ROBION

Plan Local d'Urbanisme

-
Modification n° 1

-
Notice de présentation

Les Orientations d'Aménagement et de Programmation : l'OAP n°4 « Ratacan » (Schéma d'organisation)

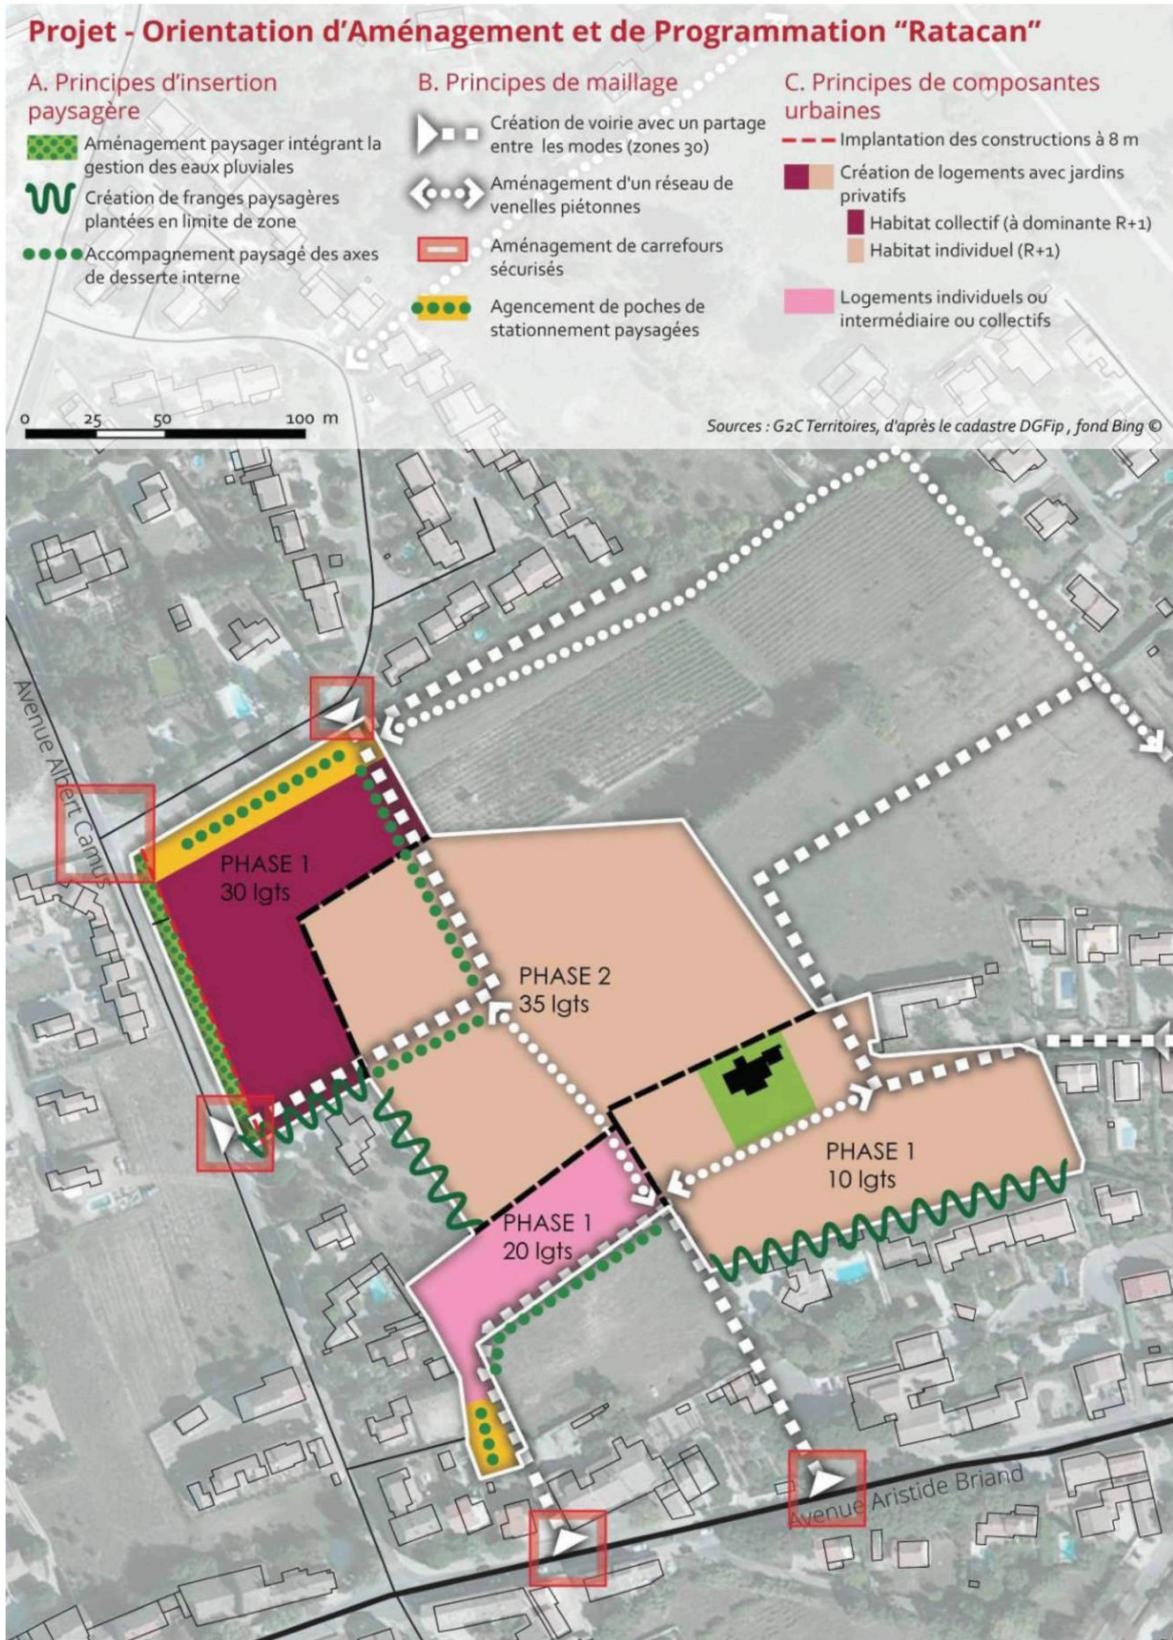
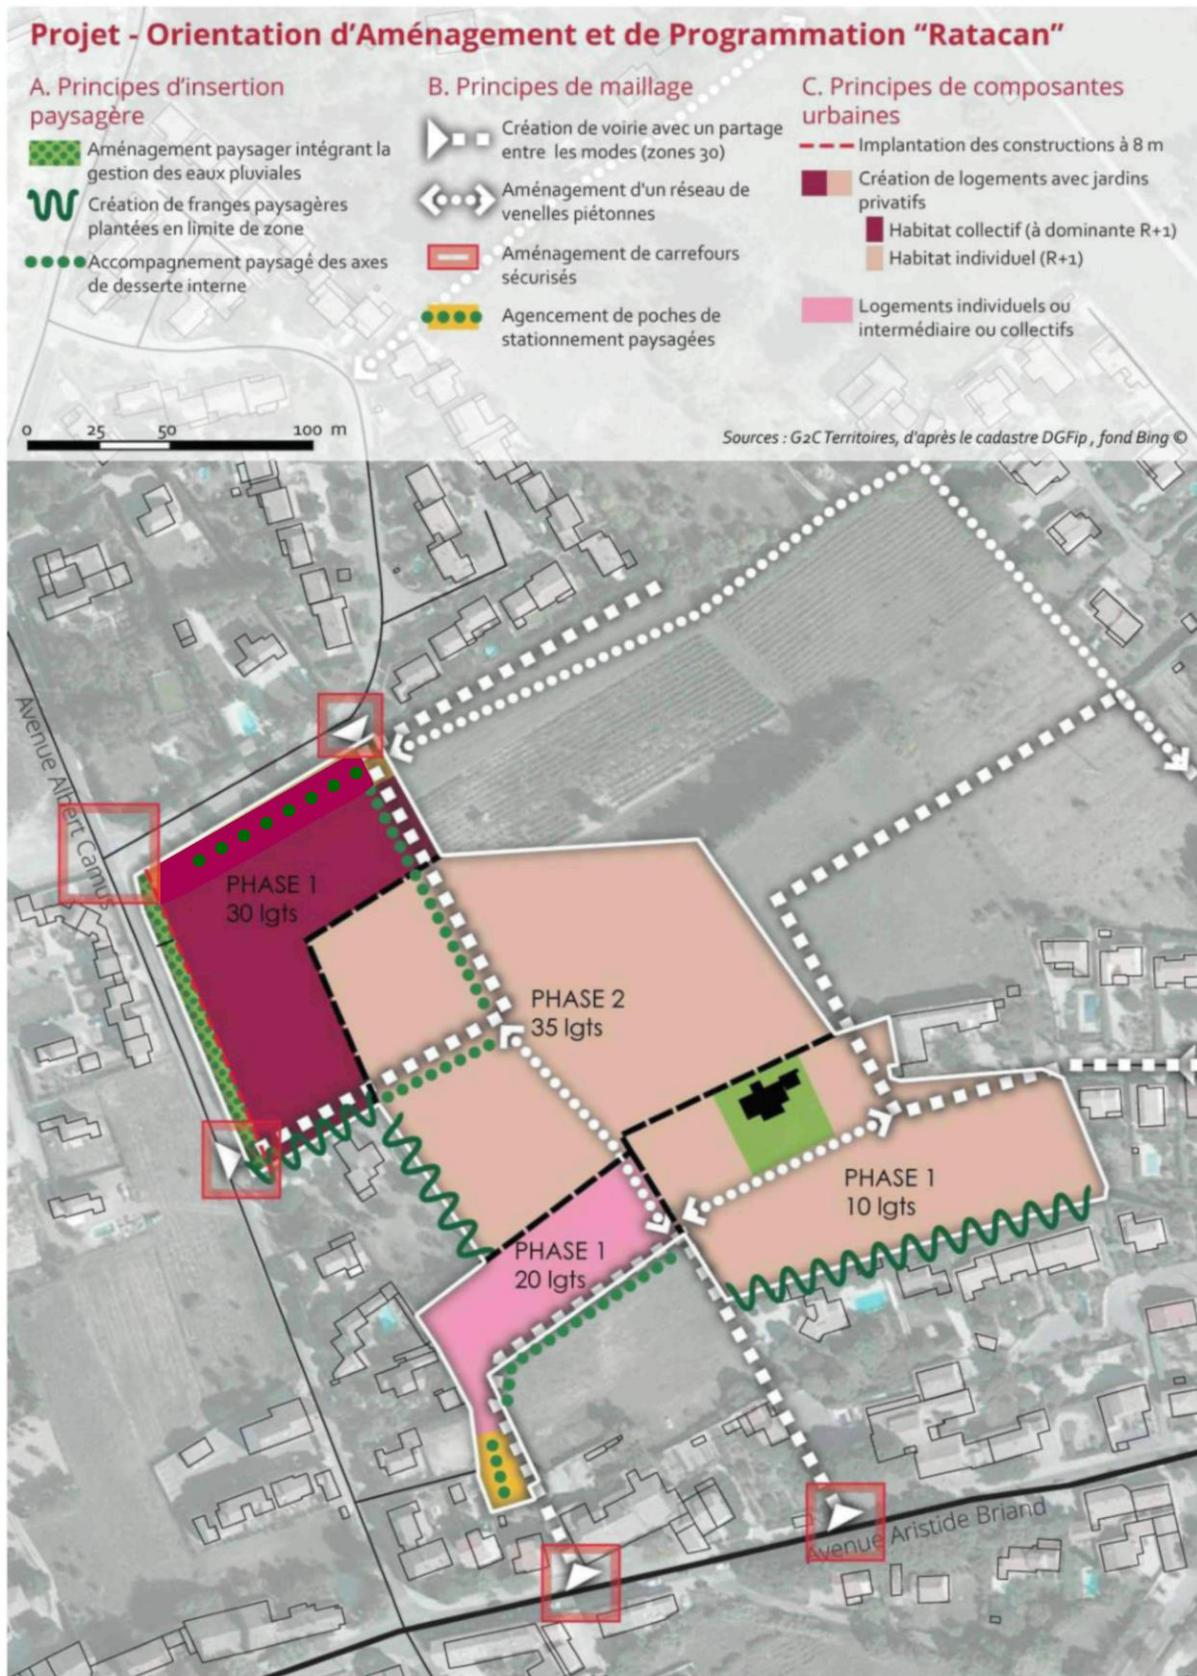
Cet emplacement réservé destiné à la création d'une aire de stationnement n'a plus de raison d'être dans la mesure où cette aire de stationnement prévue au sein de l'OAP 4 va être réalisée dans le cadre de l'aménagement de la zone. Il s'agit d'une aire de stationnement destinée aux besoins des futurs résidents de l'opération. C'est la raison pour laquelle la municipalité ne souhaite pas acquérir ce terrain pour réaliser une aire de stationnement qui répondra à des besoins privés.

Cette évolution a pour conséquence de supprimer l'emplacement réservé n°21 sur le plan de zonage ainsi que d'en retirer la référence au sein de la liste des emplacements réservés figurant à la page 148 du règlement écrit. En revanche, la mention de cette aire de stationnement serait maintenue dans l'OAP dans la mesure où l'opérateur a prévu de la réaliser.

Localisation des parcelles BA87 et BA88 : Extrait du zonage du PLU

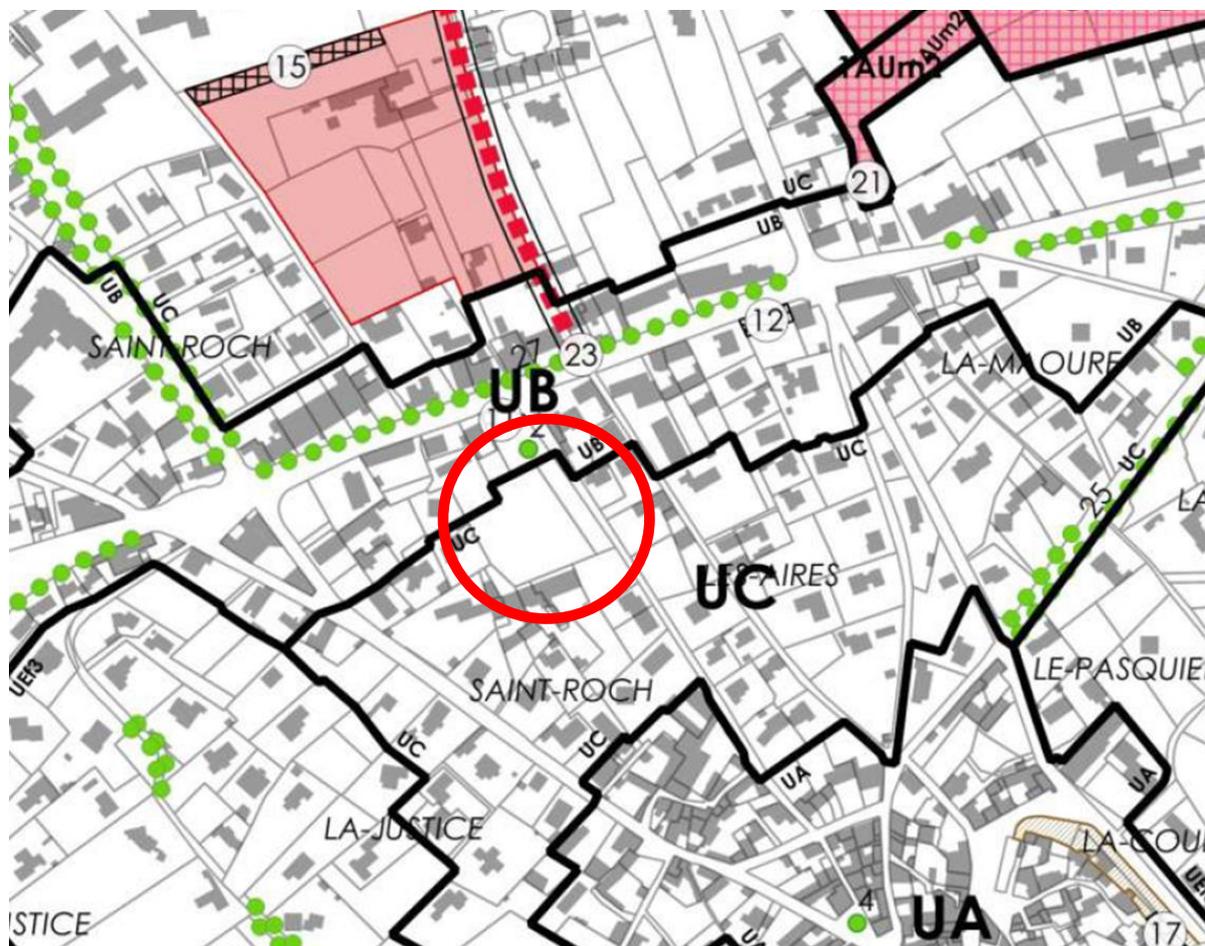
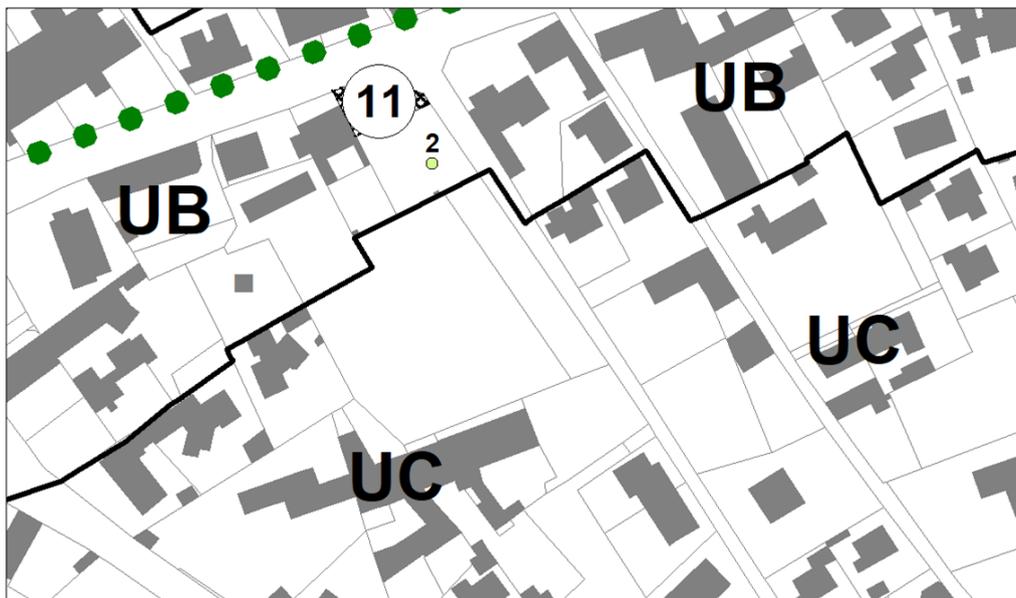
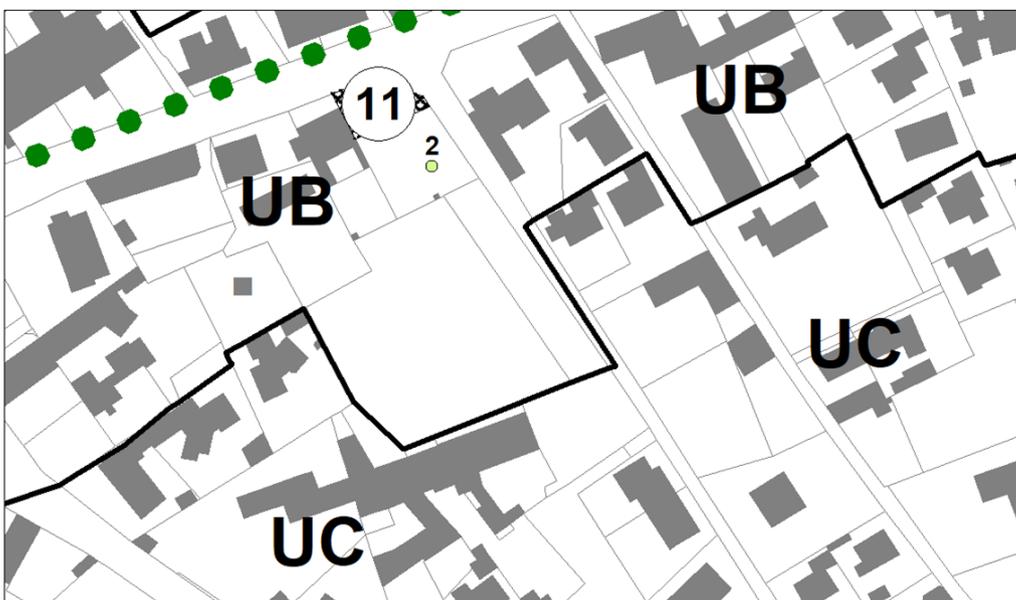
Les parcelles BA 87 et BA 88 sont classées en zone UC dans le PLU. Elles se situent entre le centre historique (classé en zone UA) et la « traversée de Robion » (classée en zone UB), qu'elles jouxtent, et constituent une des dernières dents creuses urbanisables sur ce secteur stratégique. Afin de favoriser une urbanisation plus dense et plus urbaine de ce terrain, la municipalité souhaite qu'il soit intégré à la zone UB limitrophe.

Ce terrain représente une superficie de 3600m² au sein d'un tissu urbain mixte (habitat groupé, habitat pavillonnaire, commerces, ...) voué à être densifier compte tenu de sa situation entre le cœur du village historique qui accueille des équipements et des services (mairie, théâtre de verdure, bar,...) et la « traversée de Robion » qui accueille de nombreux commerces.

Le classement en zone UB de ce terrain va offrir des possibilités plus variées pour la réalisation d'un projet adapté au territoire.

- Zonage : Les parcelles BA87 et BA88 vont passer de zone UC en zone UB.

1.1. Dans la zone UB uniquement

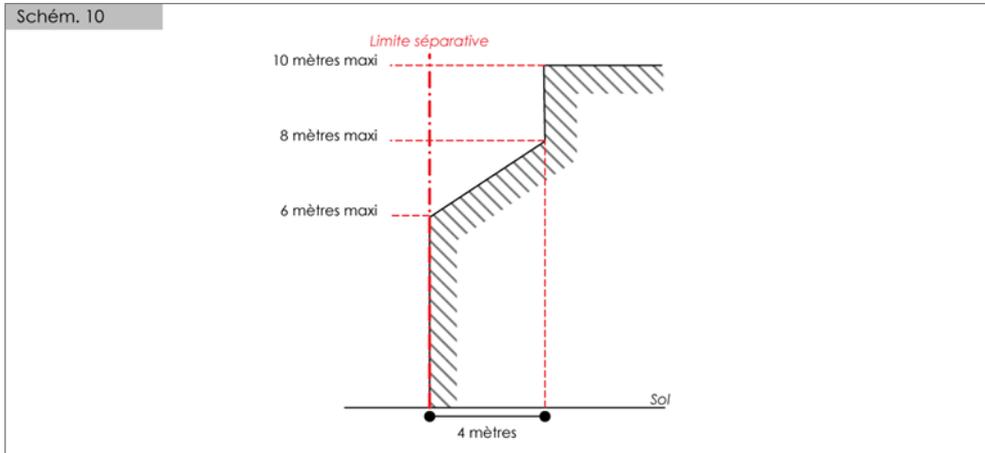
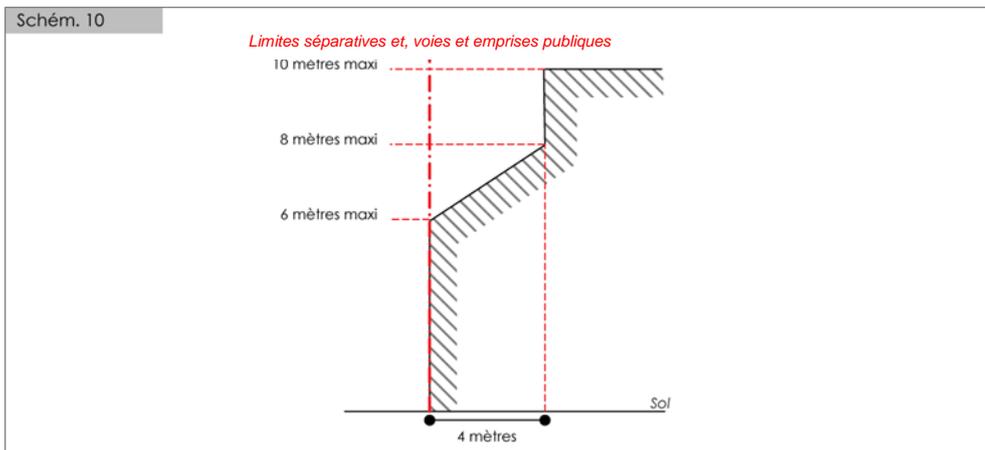
Au sein des zones UB, UC, 1AUh et 1AUm, du PLU les constructions peuvent s'implanter en limite avec les voies et emprises publiques sans restrictions spécifiques en matière de hauteur (la hauteur maximale en limite de voie est identique à celle fixée pour le reste du terrain). Dans ces zones, le règlement du PLU impose une hauteur limitée dans une bande de 4 mètres à compter des limites séparatives. La municipalité souhaite étendre ces restrictions en matière de hauteur aux constructions implantées dans une bande de 4 mètres à compter des voies et emprises publiques.

Le choix de la collectivité de limiter les hauteurs de constructions en front de rue dans les zones concernées, fait écho aux inquiétudes des riverains craignant des pertes de vue et d'ensoleillement lors de divisions foncières. Le risque d'une densification anarchique échappe aux choix et à la volonté de la collectivité.

L'objectif recherché est d'éviter une continuité bâtie qui condamnerait à terme les petits jardins bordant les rues et constituant une trame verte dans le cœur urbain. Limiter la surface de plancher au rez de chaussée ne fige pas totalement la constructibilité pour du garage ou abri de jardin tout en réduisant significativement les possibilités de nouveaux logements sur rue.

Par rapport aux limites séparatives **et aux voies et emprises publiques** :

- Dans une marge de 4 m, le volume maximum à construire doit s'inscrire dans le gabarit-enveloppe composé successivement :
 - d'une verticale de hauteur 6 m sur la limite séparative,
 - d'une oblique élevée au sommet de cette verticale pouvant progresser jusqu'à la hauteur 8 m en limite de cette marge.
- Au-delà de cette marge, la hauteur en tout point de la construction doit être inférieure ou égale à 10 mètres.
